Příloha č. 5f
Vyhodnocení připomínek obcí a veřejnosti

- **Návrh Změny č. 2 Územního rozvojového plánu**
- **Vyhodnocení vlivů návrhu Změny č. 2 Územního rozvojového plánu na udržitelný rozvoj území**
- **návrhy jednotlivých územních opatření k akceleračním oblastem vymezeným v návrhu Změny č. 2 Územního rozvojového plánu**

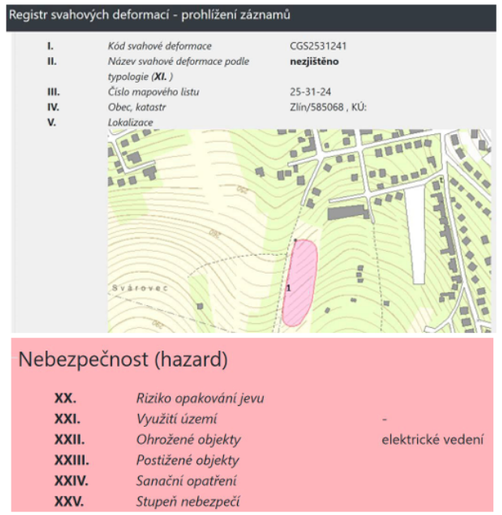
XXVI. Popis svahové defomace Aktivní proudový sesuv na JZ Malenovic vzniklý oživením fosilního sesuvu je vyvinut na deluviálních jílech s proměnlivou příměsí pískovcových úlomků, v jejichž podloží jsou pelity vsetínských vrstev (zlínské souvrství, račanská jednotka, magurský flyš). Sesuv na louce má délku 150 m, šířku 60 m a mocnost 2 m. Odlučná stěna je místy vyvinuta výrazně, trhliny jsou otevřené, povrch je zvlněný. Sesuv může ohrožovat elektrické vedení. Sesuv se nachází na sz. svahu o sklonu 11°. Autor: Neudert Oldřich, ČGS 19 XXVI.

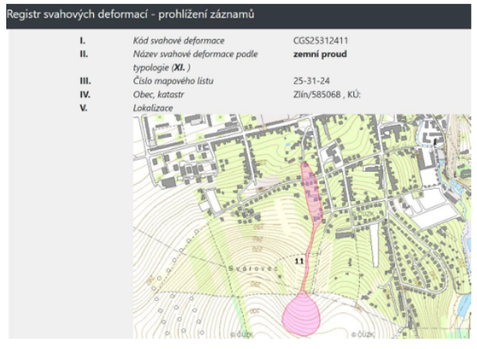
Popis svahové defomace Náhlý bahnitý přívalový proud v rámci výplavového kužele, který je ve spodní části zastavěný rodinnými domy. Území je tvořeno horninami vsetínských vrstev zlínského souvrství (flyšové vrstvy s vápnitými jílovci a glaukonitickými pískovci, deluviálními (hlinito-kamenitými a písčito-hlinitými) sedimenty a deluviofluviálními sedimenty. Postižená oblast se nachází přímo v trajektorii starého výplavového kužele. Ve zdrojové oblasti (v horní části svahu) se nachází oblast nezajištěná vůči erozi. Z přilehlého pole je materiál (zemina) výrazně erodován a splachován dále po svahu. Ve zdrojové oblasti je nevhodně řešena protierozní rýha, která je situována ve spodní části obdělávaného pole. Nevhodně situovaná protierozní rýha umožnuje zvětšení dotačního území a svedení povrchové vody do jednoho místa. Ve střední části je umístněný nedostatečně dimenzovaný a již nefunkční odtokový propustek. Okolní svah je dočasně uklidněný a nejsou na něm patrné žádné projevy zemních tlaků. Je pravděpodobné, že bez provedení patřičných preventivních opatření se tato událost může při větších srážkových úhrnech opakovat Autor: Novotný Roman, ČGS 20

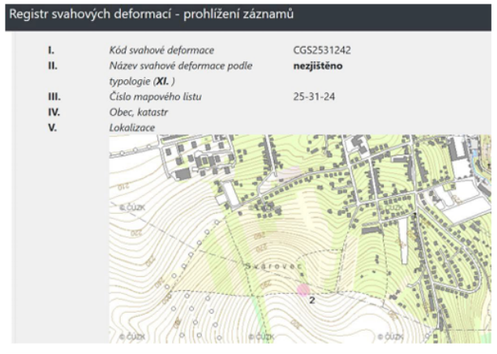
Nebezpečnost (hazard) XX. Riziko opakování jevu XXI. Využití území - XXII. Ohrožené objekty XXIII. Postižené objekty XXIV. Sanační opatření XXV. Stupeň nebezpečí XXVI. *Popis svahové defomace* Aktivní bodový sesuv v poli je vyvinut na sprašových hlínách, v jejichž podloží jsou vsetínské vrstvy (zlínské souvrství, račanská jednotka, magurský flyš). Má délku 40 m, šířku 30 m a mocnost 2 m. Trhliny jsou otevřené, povrch je zvlněný. Sesuv se nachází na sv. svahu o sklonu 8°. Autor: Neudert Oldřich, ČGS 22

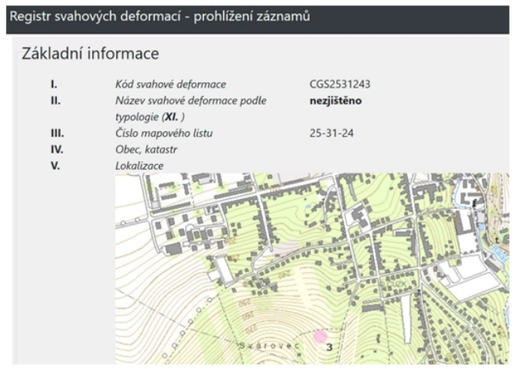
XXVI. *Popis svahové defomace* Aktivní bodový sesuv v poli je vyvinut na sprašových hlínách, v jejichž podloží jsou vsetínské vrstvy (zlínské souvrství, račanská jednotka, magurský flyš). Má délku 40 m, šířku 40 m a mocnost 2 m. Odlučná stěna je místy vyvinuta výrazně, trhliny jsou otevřené, povrch je zvlněný. Sesuv se nachází na sv. svahu o sklonu 7°. Autor: Neudert Oldřich, ČGS 23	
1078.	**Havlík Filip**	MMR-33933-2026-81	99cu	AOV38	Věc: **PŘIPOMÍNKA K NÁVRHU ZMĚNY Č. 2 ÚZEMNÍHO ROZVOJOVÉHO PLÁNU ČR (§ 97 zák. č. 283/2021 Sb., stavební zákon)** **PŘIPOMÍNKY K VYHODNOCENÍ VLIVŮ NÁVRHU ZMĚNY Č. 2 ÚZEMNÍHO ROZVOJOVÉHO PLÁNU NA UDRŽITELNÝ ROZVOJ ÚZEMÍ** **PŘIPOMÍNKY K NÁVRHŮM JEDNOTLIVÝCH ÚZEMNÍCH OPATŘENÍ K AKCELERAČNÍM OBLASTEM VYMEZENÝM V NÁVRHU ZMĚNY Č. 2 ÚZEMNÍHO ROZVOJOVÉHO PLÁNU** **I. Úvod** V souladu s možností uplatnit připomínky k návrhu Změny č. 2 Územního rozvojového plánu ČR (ÚRP ČR) podávám připomínku k vymezení akcelerační oblasti pro rozvoj výroby energie z větrné energie. Územní opatření k **AOV38**. **Vymezení území dotčeného připomínkami v Jihomoravském kraji:** o k.ú. 613011 Jeneč v obci Brťov-Jeneč (správní obvod obce s rozšířenou působností, dále jen „ORP“, Blansko) o k.ú. 616010 Bukovice u Rohozce v obci Bukovice o k.ú. 739511 Rašov v obci Rašov o k.ú. 740454 Rohozec u Tišnova v obci Rohozec	**Akceptováno.** **Akcelerační oblast AOV38 – Rohozec byla vypuštěna.**
